平成24年11月7日

福島県及び福島隣県の可搬型モニタリングポストの機器調整工事について

可搬型モニタリングポストの機器調整方法について

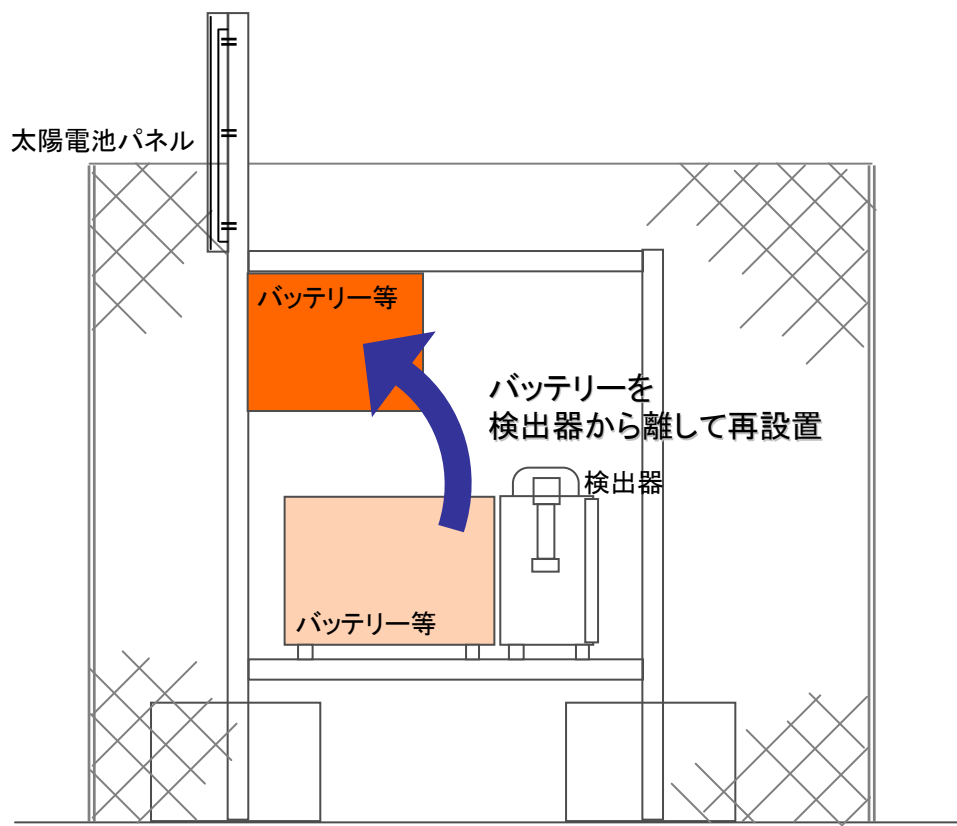
- ・バッテリー等の付属機器を、測定への遮へい影響が少ない箇所に移設する工事を実施します。（別紙参照）
- ・福島隣県を含む全台（計675箇所）のポストを対象に工事を実施します。

○富士電機製 可搬型モニタリングポスト(福島県内295台、福島隣県130台)

○日立アロカメディカル 可搬型モニタリングポスト(福島県内250台)
